## 東京電力ホールディングス株式会社福島第一原子力発電所の実施計画 変更認可申請（ALPS処理水の海洋放出時の運用等）の審査状況

令和5年4月28日  
原子力規制庁

## 東京電力ホールディングス株式会社福島第一原子力発電所の実施計画 変更認可申請（ALPS処理水の海洋放出時の運用等）に係る 審査書案の取りまとめ

# 東京電力福島第一原子力発電所の実施計画変更認可申請 (ALPS処理水の海洋放出時の運用等)に係る審査の概要

図2. 測定・評価対象核種の選定の考え方（フロー）

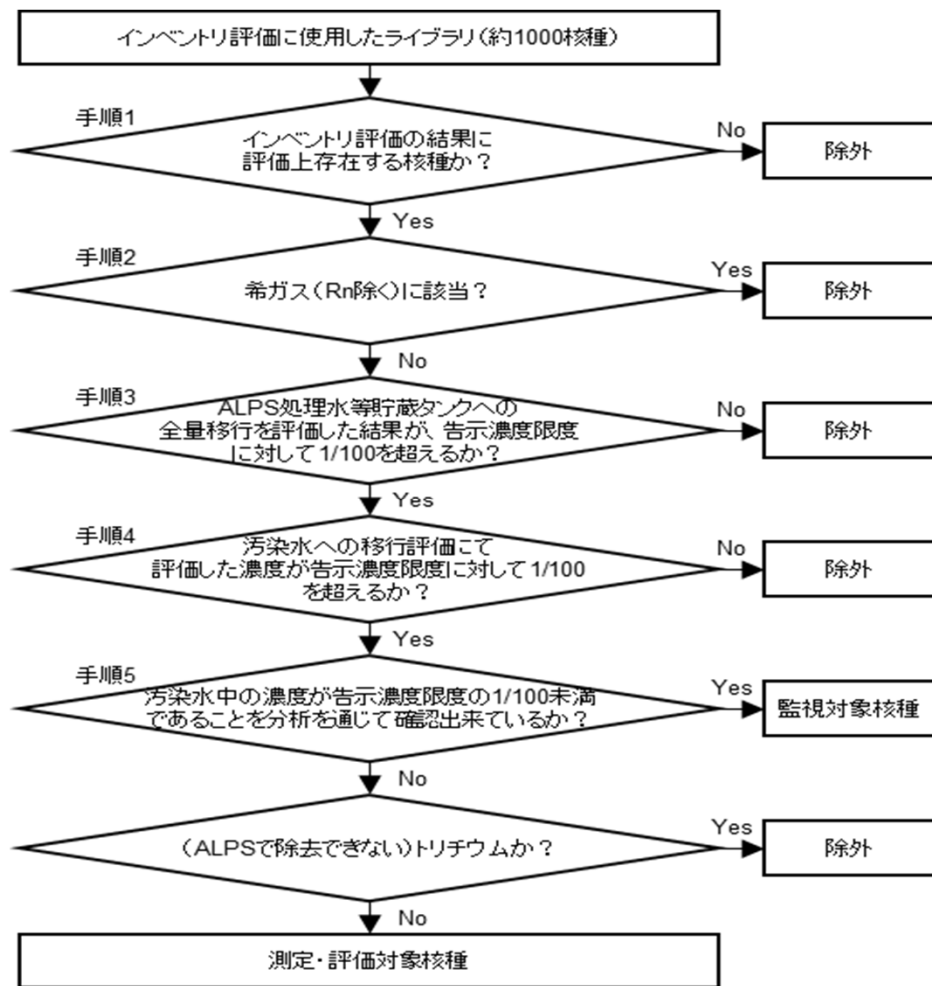
- 汚染水中に有意に存在する可能性がある放射性物質として核分裂生成物や放射化生成物を網羅的に検討していること【手順1】
- 減衰も考慮した上で、放射性物質が汚染水に①全量移行したと仮定した場合、②現実的な量が移行した場合、と段階を踏んで汚染水中の放射性物質の濃度を評価していること【手順1～4】
- 信頼性を有する分析結果を用いて汚染水の放射性物質の濃度を評価していること【手順4及び5】
- 各手順で残る放射性物質と除外する放射性物質の線量の寄与を考慮して判断基準値を設定していること【手順3及び4】
- 今後の廃炉作業の進捗によって汚染水の状況に変化が生じる可能性を踏まえ、継続的に汚染水等の分析を行い、定期的に測定・評価対象核種の妥当性を確認するとしていること【手順1～5】

などから、図2の考え方（フロー）は、汚染水中に有意に存在する可能性のある放射性物質を特定し、測定・評価対象核種を選定するものとして妥当であることを確認した。

図3. 放射線影響評価のイメージ

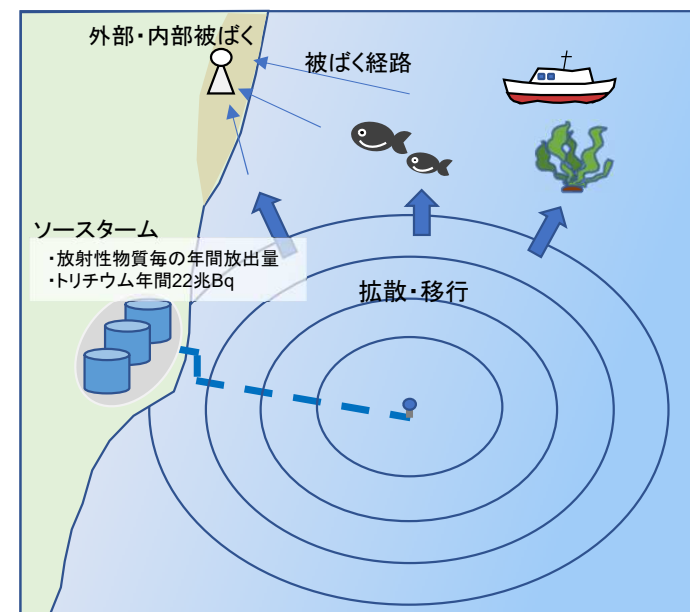
「②測定・評価対象核種の選定の考え方」に基づき選定された測定・評価対象核種及びトリチウムの濃度と年間放出量を踏まえて被ばく評価を行っており、その結果は判断基準値に比べ極めて小さく、人と環境に対しての影響が十分に小さいことを確認した。
